令02原機(サ保)027
令和2年6月15日

核燃料物質使用変更許可申請書

既に許可を受けた核燃料サイクル工学研究所における核燃料物質の使用について、核燃料サイクル工学研究所共通編、プルトニウム燃料第一開発室、燃料製造機器試験室及びA棟に係る内容を次のとおり変更する。

図6 環境線量最大地点

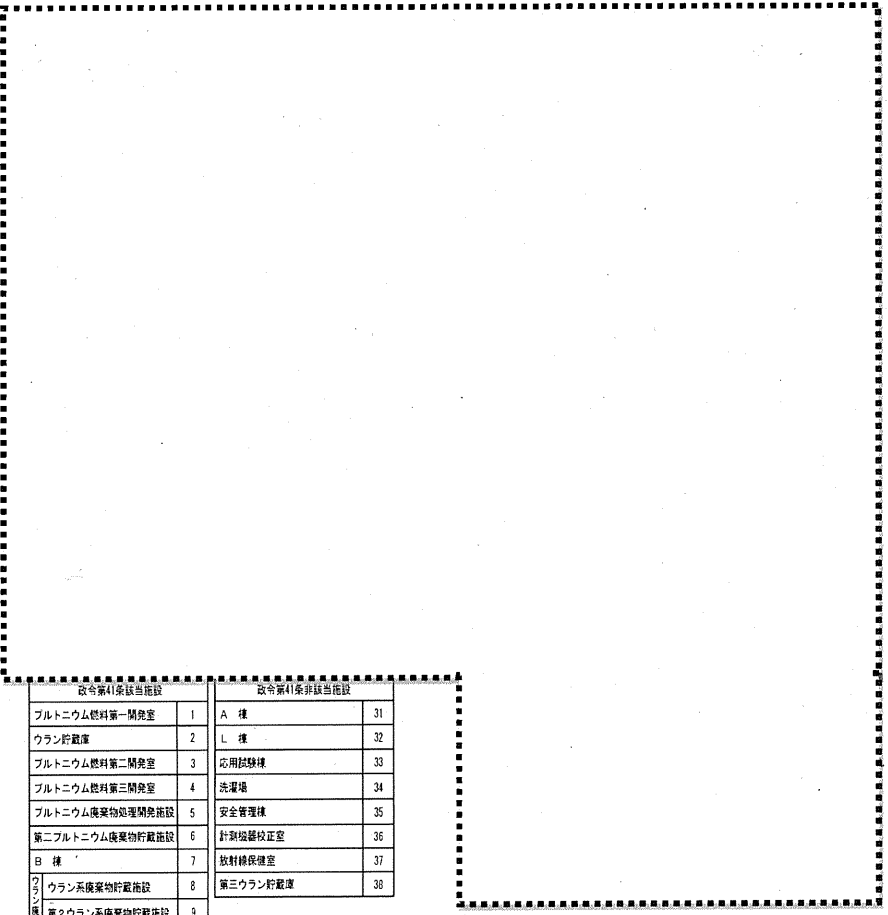
変更前			変更後			変更理由								
						・燃料製造機器試験室の管理区域を解除するため								
							改令第41条該当施設	改令第41条非該当施設	改令第41条該当施設	改令第41条非該当施設				
							プルトニウム燃料第一開発室	1	燃料製造機器試験室	30	プルトニウム燃料第一開発室	1	A 種	31
							ウラン貯蔵庫	2	A 種	31	ウラン貯蔵庫	2	L 種	32
							プルトニウム燃料第二開発室	3	L 種	32	プルトニウム燃料第二開発室	3	応用試験棟	33
							プルトニウム燃料第三開発室	4	応用試験棟	33	プルトニウム燃料第三開発室	4	洗濯場	34
							プルトニウム廃棄物処理開発施設	5	洗濯場	34	プルトニウム廃棄物処理開発施設	5	安全管理棟	35
							第二プルトニウム廃棄物貯蔵施設	6	安全管理棟	35	第二プルトニウム廃棄物貯蔵施設	6	計測校正室	36
							B 種	7	計測機器校正室	36	B 種	7	放射線保健室	37
							ウラン系廃棄物貯蔵施設	8	放射線保健室	37	ウラン系廃棄物貯蔵施設	8	第三ウラン貯蔵庫	38
							第二ウラン系廃棄物貯蔵施設	9	第三ウラン貯蔵庫	38	第二ウラン系廃棄物貯蔵施設	9		
							廃却施設	10			廃却施設	10		
							廃液保管庫	11			廃液保管庫	11		
							J 種	13			J 種	13		
M 種	14			M 種	14									
東海事業所第2ウラン貯蔵庫	15			東海事業所第2ウラン貯蔵庫	15									
高レベル放射性物質研究施設	16			高レベル放射性物質研究施設	16									
----- 周辺監視区域境界 - - - - - 研究所敷地境界			----- 周辺監視区域境界 - - - - - 研究所敷地境界

図 2 - 1 照射及び炉外評価試験用試料製造関連フローシート (1)

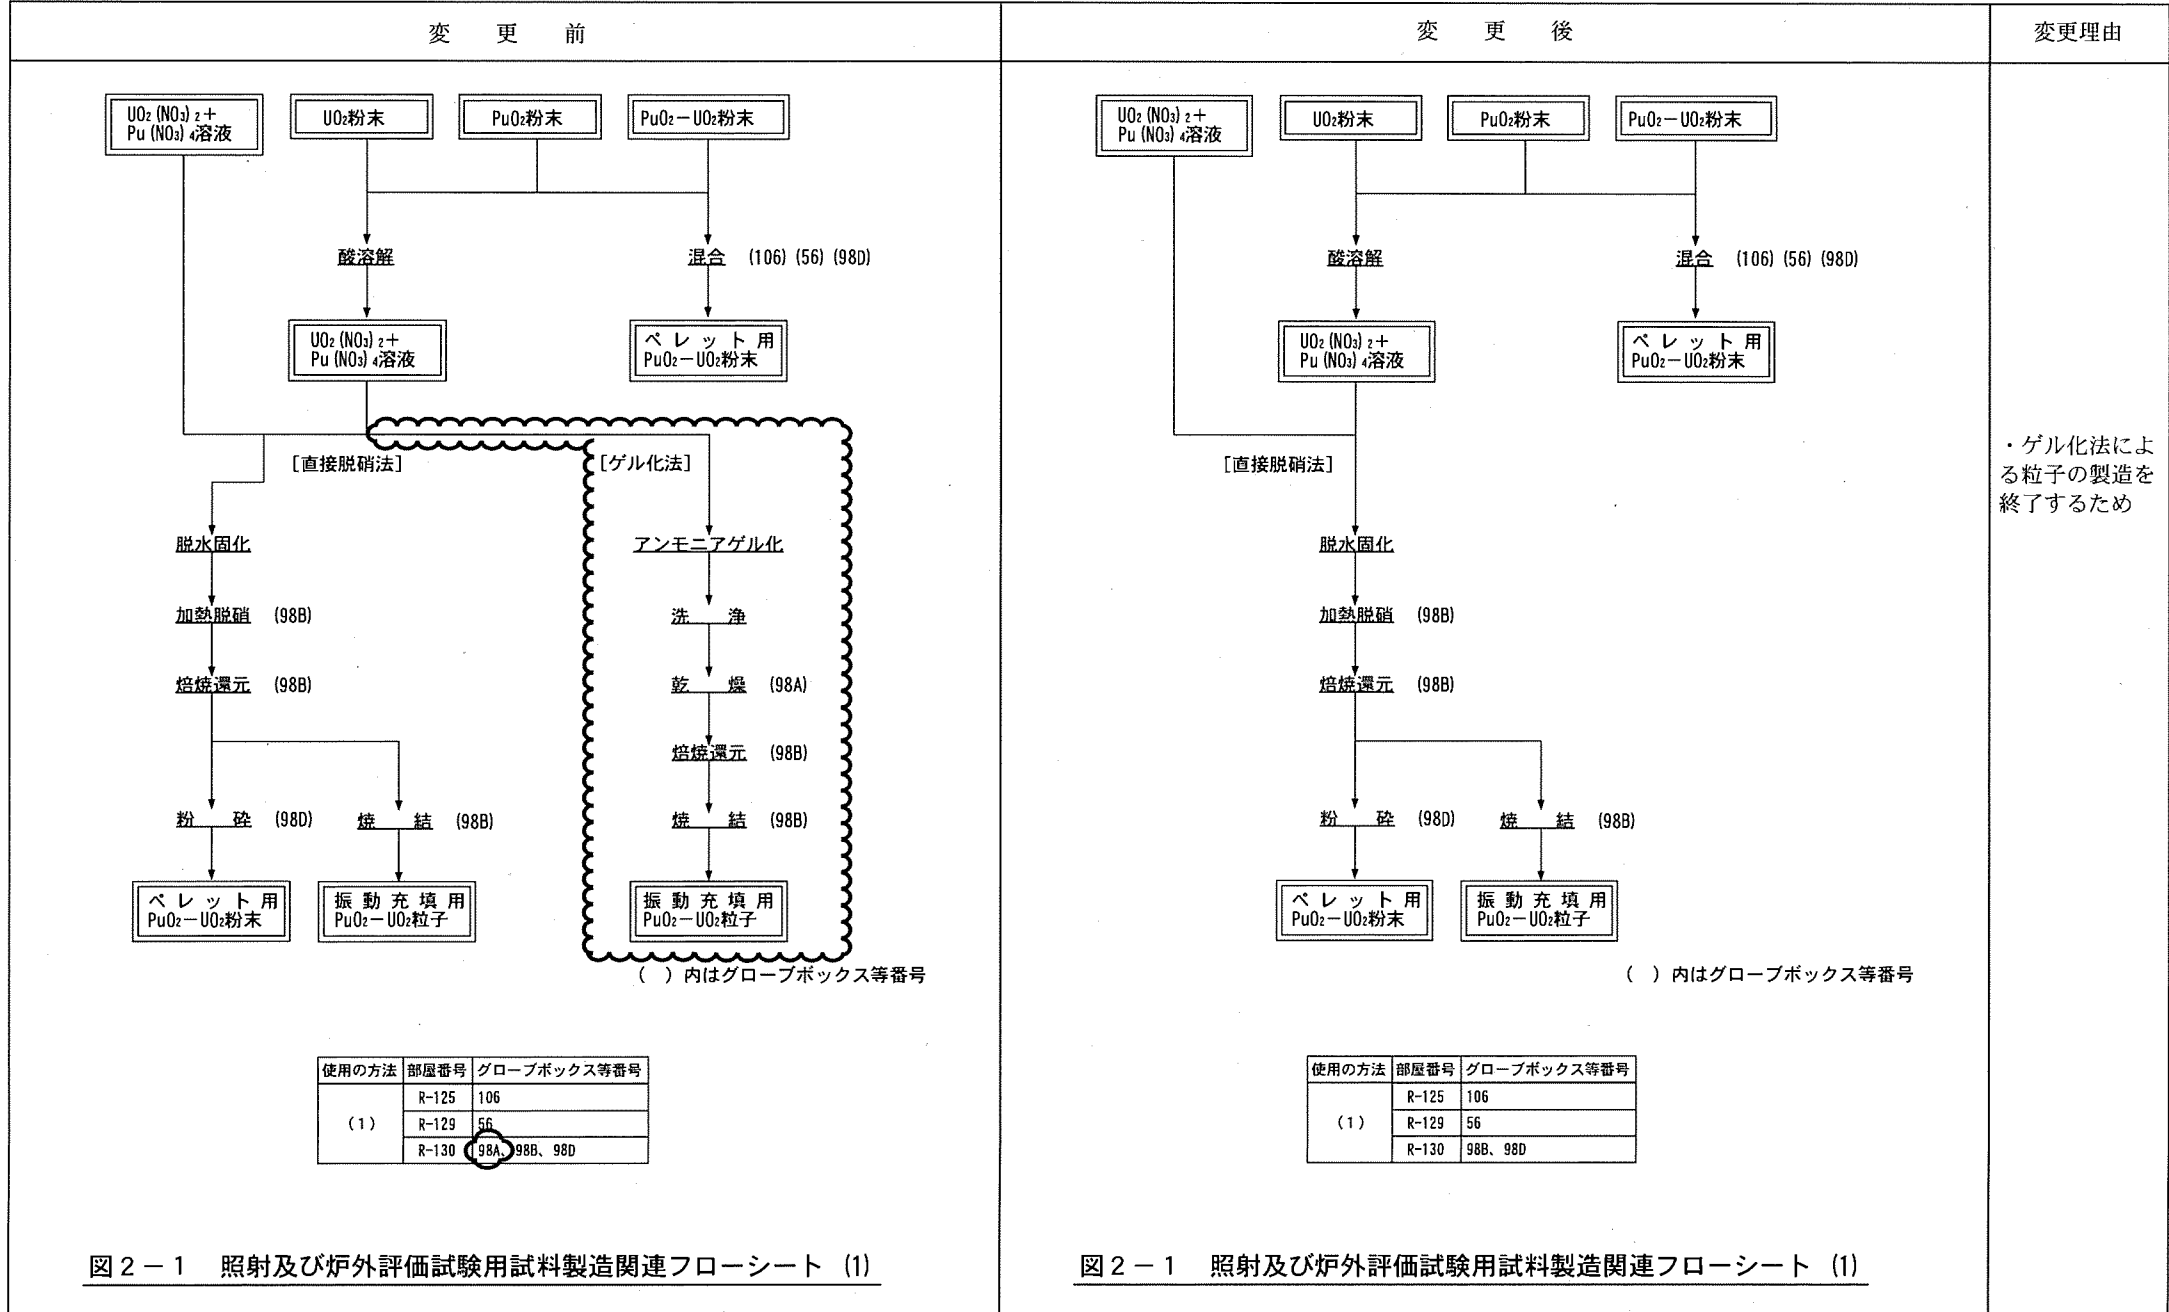
変更前				変更後				変更理由
1. 名称及び住所並びに代表者の氏名 (省略)				1. 名称及び住所並びに代表者の氏名 (変更なし)				
2. 使用の目的及び方法 (抜粋)				2. 使用の目的及び方法 (抜粋)				
目的番号	使用の方法	部屋番号	グローブボックス等番号	目的番号	使用の方法	部屋番号	グローブボックス等番号	・ゲル化法による粒子の製造を終了するため ・記載の適正化(項番号の見直し)
(1)	核燃料製造技術の開発を行うためウラン又はウラン化合物(天然ウラン、劣化ウラン又は濃縮ウラン)、プルトニウム又はプルトニウム化合物を次の工程において使用する。 ① 粉末の酸溶解 ② <u>ゲル化法による粒子の製造</u> ③ 直接脱硝法による粉末、粒子の製造 ④ PuO ₂ -UO ₂ ペレットの製造 ⑤ 被覆管への充填 ⑥ 燃料ピンの製作 ⑦ 燃料集合体の組立 ⑧ 中性子検出箱としてのPu-Al合金、U-Al合金、ウランメタル、Thメタルの被覆管への充填 ⑨ 以上の工程より生ずる廃棄物からのプルトニウム又はウランの回収及び廃液処理	図2-1に示す。	図2-1に示す。	(1)	核燃料製造技術の開発を行うためウラン又はウラン化合物(天然ウラン、劣化ウラン又は濃縮ウラン)、プルトニウム又はプルトニウム化合物を次の工程において使用する。 ① 粉末の酸溶解 (削除) ② 直接脱硝法による粉末、粒子の製造 ③ PuO ₂ -UO ₂ ペレットの製造 ④ 被覆管への充填 ⑤ 燃料ピンの製作 ⑥ 燃料集合体の組立 ⑦ 中性子検出箱としてのPu-Al合金、U-Al合金、ウランメタル、Thメタルの被覆管への充填 ⑧ 以上の工程より生ずる廃棄物からのプルトニウム又はウランの回収及び廃液処理	図2-1に示す。	図2-1に示す。

図-1 対象設備の配置概略図

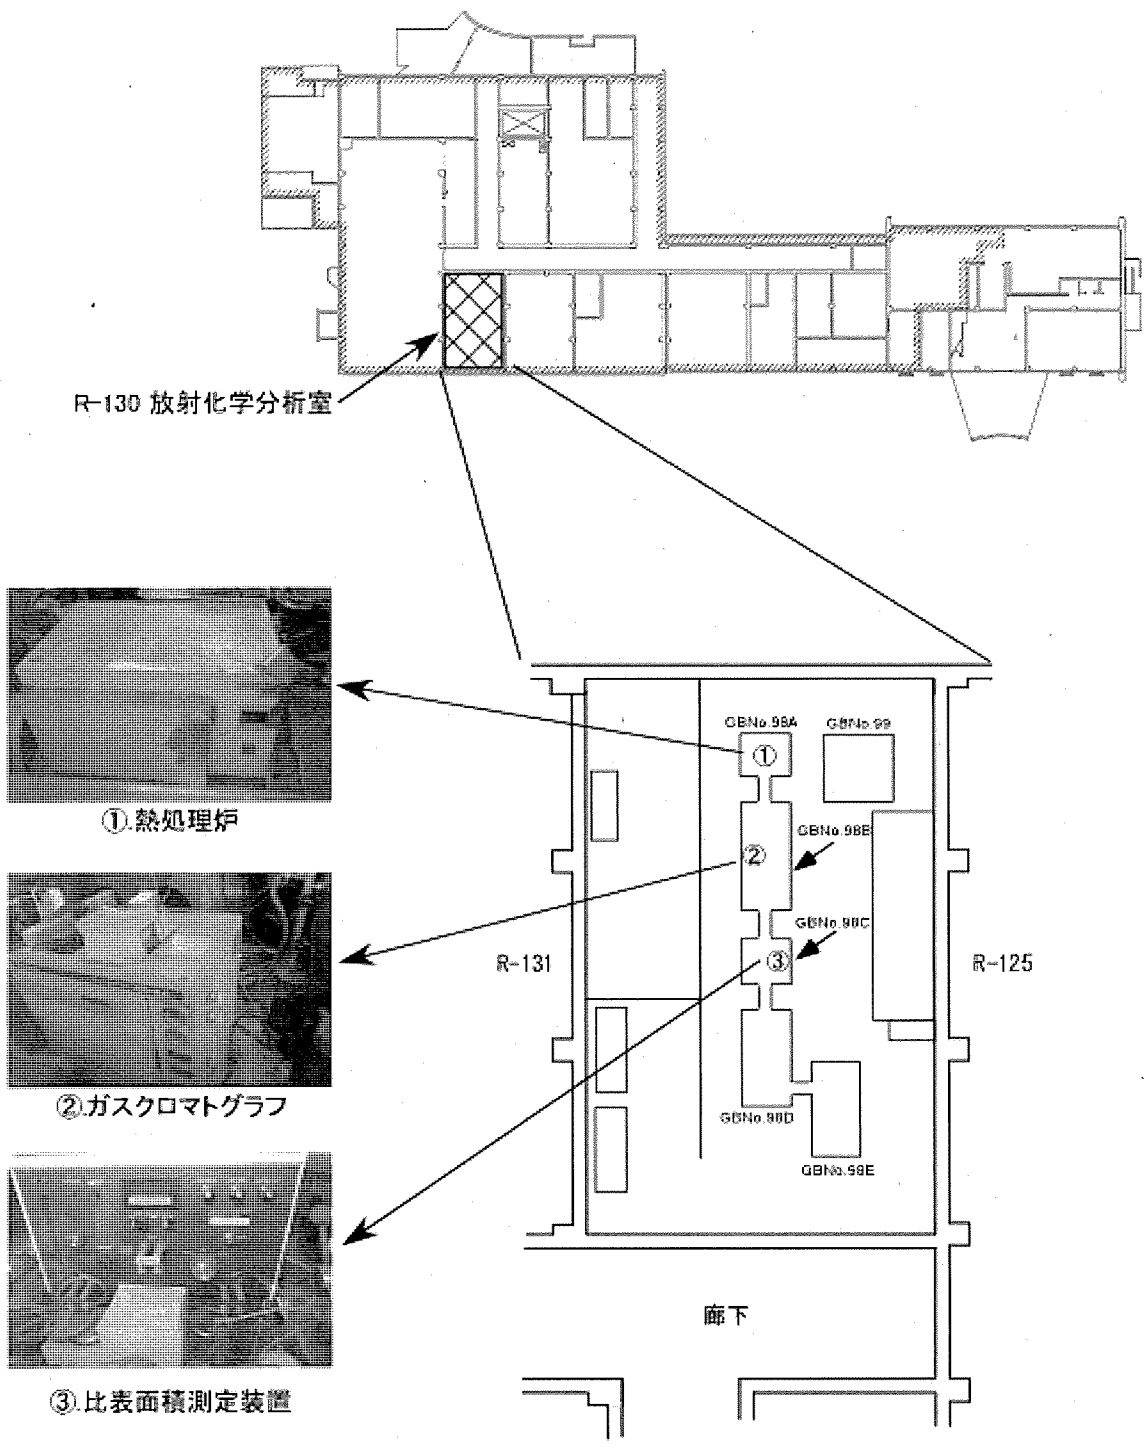
熱処理炉の位置を図-1 に示す。

ガスクロマトグラフの配置を図-1 に示す。

比表面積測定装置の配置を図-1 に示す。

変更前	変更後	変更理由
 <p>図9-1-2 給排気系統図</p>	 <p>図9-1-2 給排気系統図 (新図)</p>	<p>・記載の適正化 (使用を廃止した設備の削除)</p>

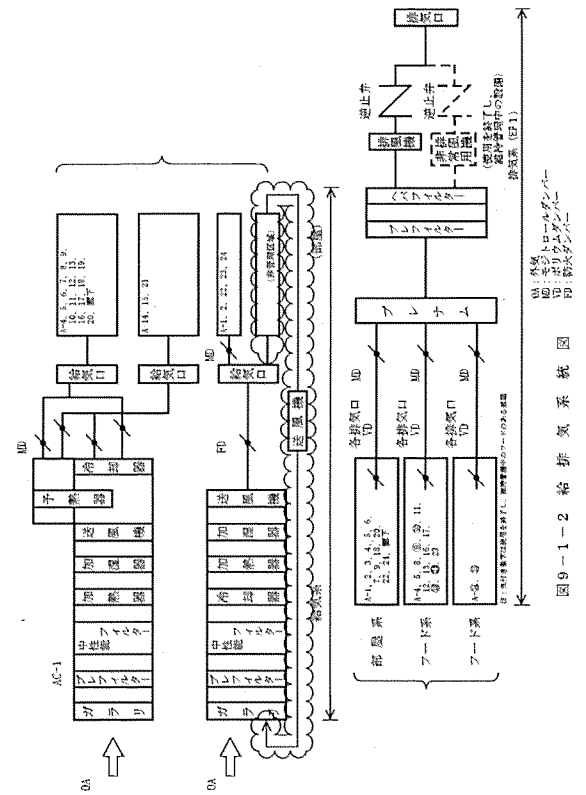
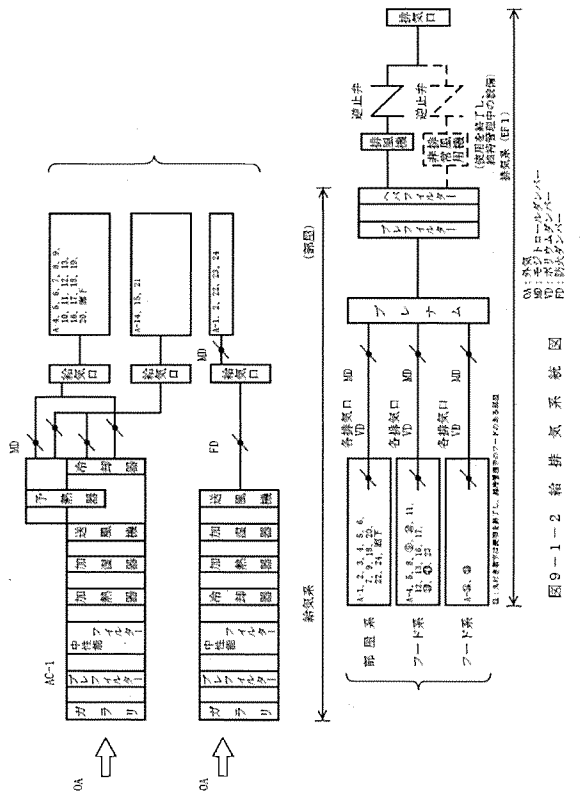
- (1) 給排気系統図から、既に使用を廃止した送風機に係る記載を削除する。
- (2) 記載の適正化を行う。
